Wyjaśnienia treści SWZ (zestawy 47, 48)

Dotyczy: postępowania prowadzonego w trybie przetargu nieograniczonego, o wartości szacunkowej powyżej progów unijnych, w oparciu o przepisy ustawy z dnia 11 września 2019r. Prawo zamówień publicznych (Dziennik Ustaw z 2022r., poz. 1710), którego przedmiotem jest: „Budowa budynku dydaktycznego wraz z garażem podziemnym polegająca na rozbudowie i przebudowie budynku biblioteki Uniwersytetu Papieskiego Jana Pawła II w Krakowie” znak sprawy ZP.240.22 – 32.

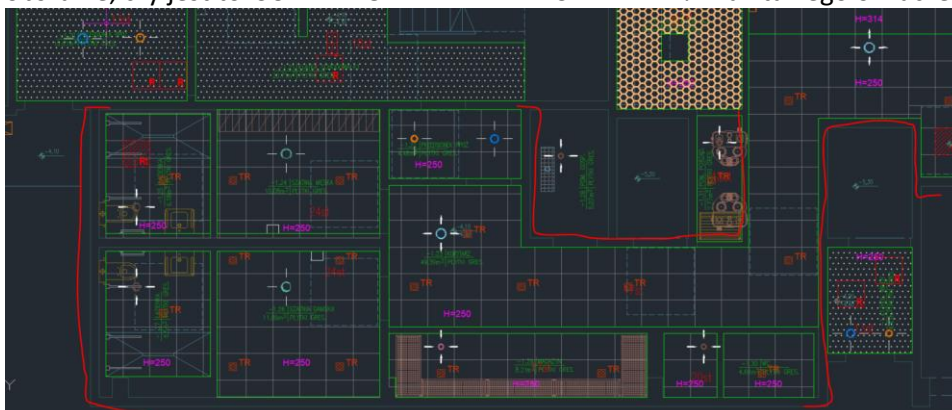
1. Prosimy o informację na temat wykończenia wewnętrznych szpalet okiennych/fasadowych, wg detali projektu wewnątrz niektóre pomieszczenia mają komentarz 'szpalety wewnętrzne wykończyć jak zewnętrzne' - czy wszystkie ościeża okienne/fasadowe mają zostać wykończone w taki sposób czy tylko te które mają komentarz, a reszta (np w pokojach, salach seminaryjnych, etc.) mogą mieć wykończenie tynk+malowanie?

Odp.: Zamawiający informuje, że zapis dotyczy pomieszczeń gdzie jest ww. opis.

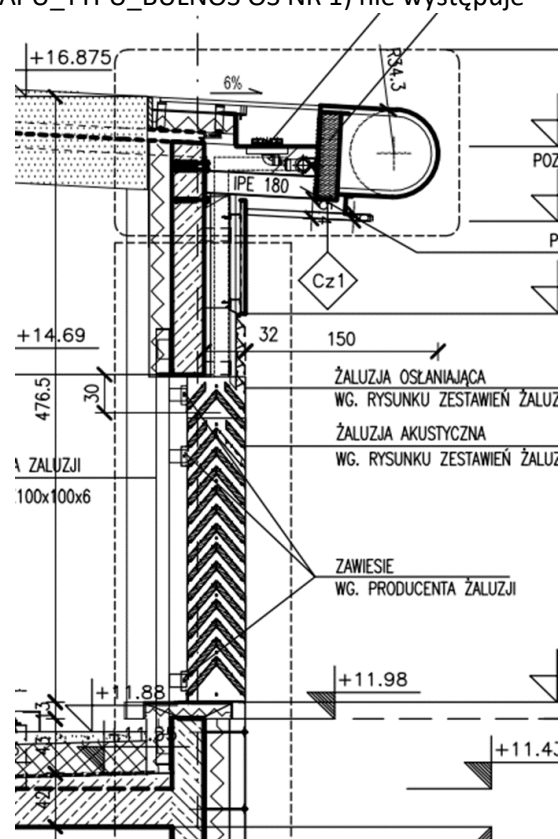
6. Proszę o wyjaśnienie co mamy rozumieć pod pozycją jak niżej dotyczącą obudowy ppoż EI120. W rozdziale z mostem szynowym jest już zabezpieczony zakres przejść przez ściany komory transf. Na jakim odcinku i co konkretnie należy zabudować ppoż do EI120. Poniżej wycinek której pozycji dotyczy pytanie.

Odp.: Zamawiający informuje, że w ramach pozycji 11 d.1 przedmiaru robót dotyczącego projektu: 10.3 instalacje elektryczne – stacja transformatorowa, należy uwzględnić zabezpieczenia ppoż. w ścianie pomiędzy komorą transformatora TR2, a pomieszczeniem

Rozdzielni nN, przez które prowadzona jest trasa kablowa. Zabezpieczenie ppoż. mostu szynowego zostało ujęte w przedmiarze robót dotyczącym projekt: 10.2 instalacje elektryczne wewnętrzne – etap II.

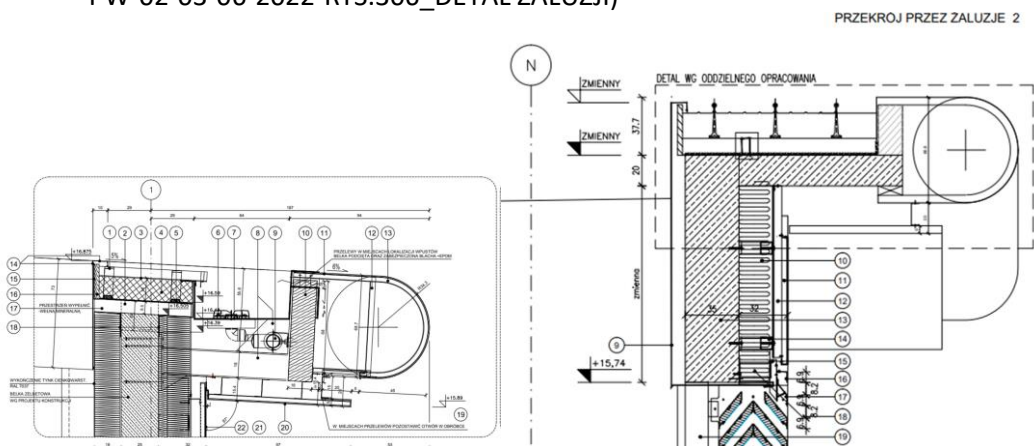
8. Prosimy o informację, czy należy uwzględnić wełnę mineralną nad żaluzjami tarasów zewnętrznych przy osiach 1-5/N? Na przekroju C-C (PW-02-03-06-2022-RYS. 104 PRZEKRÓJ C-C) widoczna jest warstwa ocieplenia natomiast na detalu (PW-02-03-06-2022 RYS.313_DETALU_OKAPU_TYPU_BULNOS OŚ NR 1) nie występuje

Odp.: Zamawiający informuje, że należy przyjąć izolację z wełny jak na przekroju C-C o parametrach takich samych jak na attyce poniżej żaluzji.

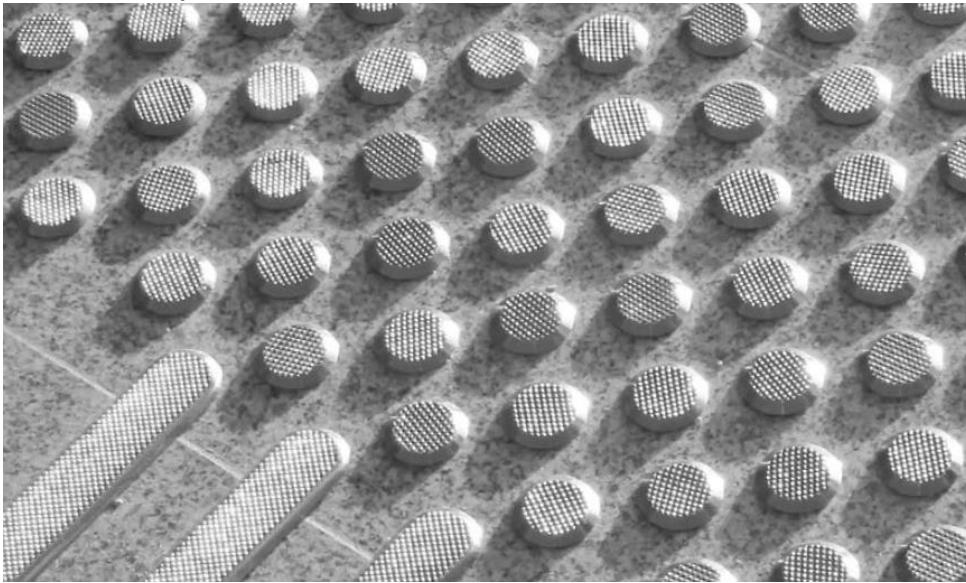
8. PZT – w Przedmiarze robót : Elementy małej architektury jest poz.4 Dostawa i montaż - donice – 15szt. O jakich donicach jest tu mowa? W PZT nie ma na rzucie ani na rysunkach szczegółowych donic. Jest tylko kwietnik otoczony palisadą ze stali Korten. Proszę o wyjaśnienie.

Odp.: Zamawiający informuje, że w projekcie występuje donica w postaci kwietnika przedstawionego na rysunku PW-01-03-06-2022-RYS.003 -004

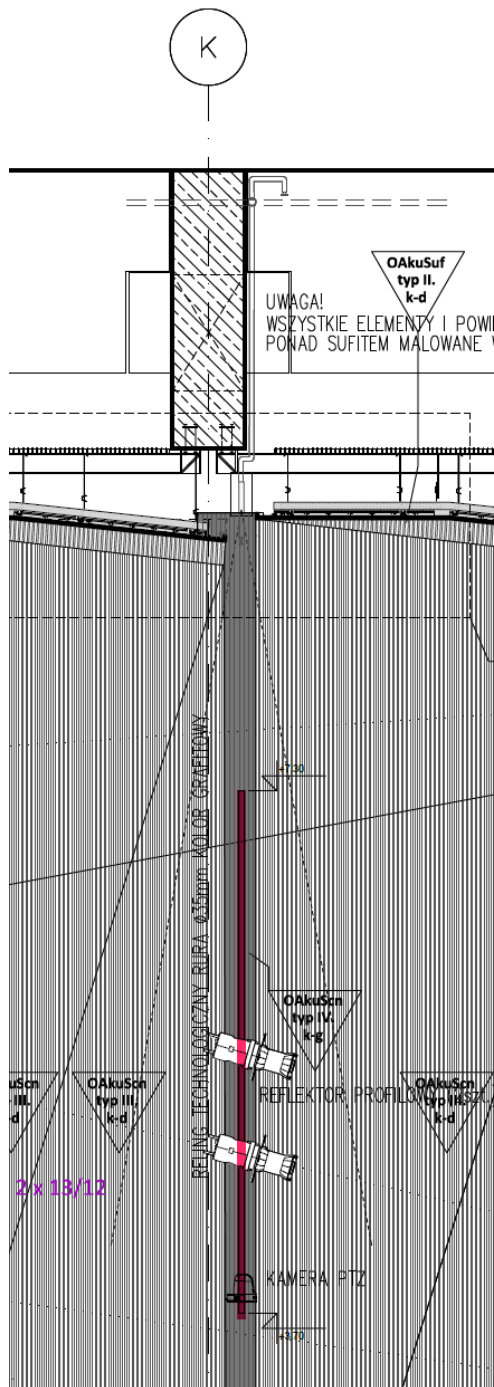
21. Prosimy o podanie warstw podłogi i sufitu w pomieszczeniu rozprężni.

Odp.: Zamawiający informuje, że zasadnicza część pod widownią znajduje się w komorze rozprężnej na płycie „0” – warstwa 10C podana na przekroju 1-1.

Pozostałą część elementów żelbetowych znajdujących się pod podłogą podniesioną widowni tworzących wewnątrz komory rozprężnej należy zabezpieczyć do stopnia niepylności. Ponadto do posadzki komory rozprężnej znajdującej się na płycie „0” odnosi się uwaga podana na rzucie komory rozprężnej. Należy przewidzieć wełnę mineralną grubości 10cm zabezpieczoną welonem flizelinowym w ilości 80m² której lokalizacja na posadzce zostanie wskazana w trakcie badań akustycznych na etapie realizacji. Bezpośrednio pod podłogą widownią w komorze rozprężnej nie jest przewidywany dodatkowy sufit.
